# 邦泰複合材料股份有限公司非 都市土地變更編定環境影響說 明書環境影響差異分析報告

## 專案小組第2次初審會議

開發單位：邦泰複合材料股份有限公司

中華民國 112 年 01 月 18 日

洪峰流量彙整表

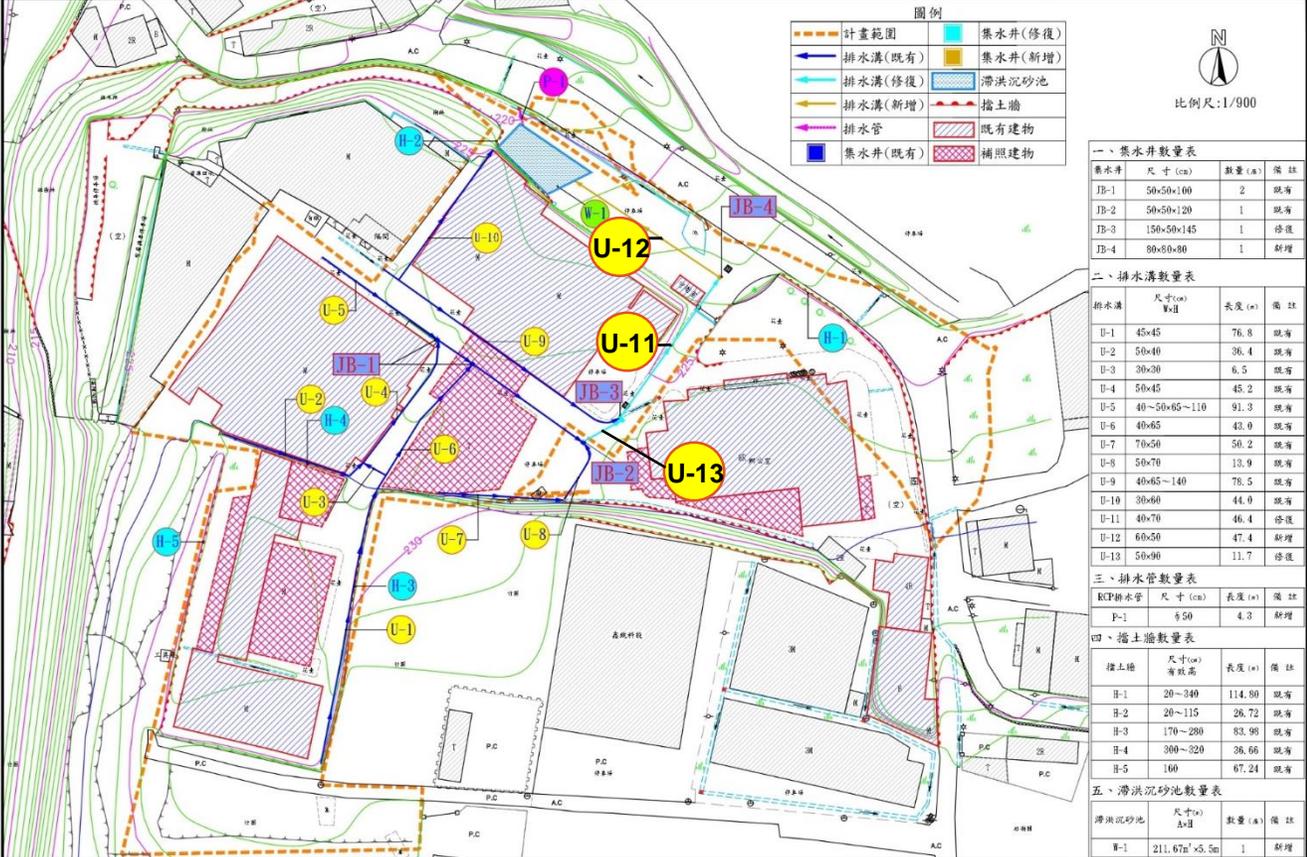
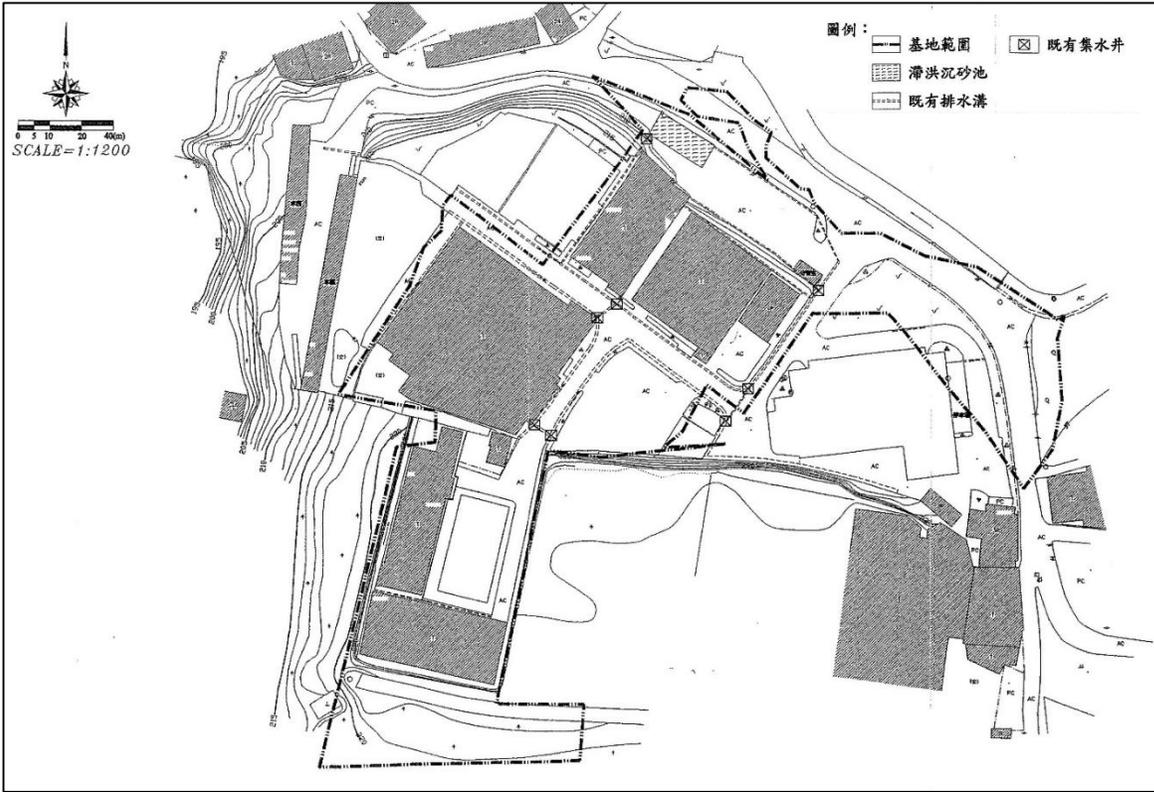
黃志彰委員、黃貞凱委員、吳朝景委員

- A集水分區配合既有排水溝，將維持原地表逕流排放方式順原排水方向流至滯洪沉砂池W-1
- B集水分區因受限於地勢，無法流入基地之滯洪沉砂池故以**總量管制**方式，將其增加之逕流量納入滯洪沉砂池W-1檢討
